「アルミフレーム用キャスタ 双輪タイプ」仕様変更のご案内

アルミフレーム用キャスタ 双輪タイプ

型番
HCHAS8-40
HCHAS8-60
HCHAS8-100
HCHAS12-60
HCHAS12-100
HCHA8-40
HCHA8-60
HCHA8-100
HCHA12-60
HCHA12-100

3. 仕様変更箇所

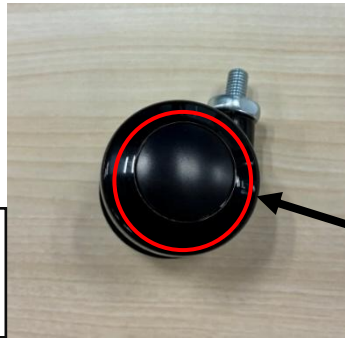
側板の材質及び表面処理を変更いたします。

変更前（左図） 材質：PC/ABS、表面処理：クロムメッキ

変更後（右図） 材質：ABS、表面処理：なし
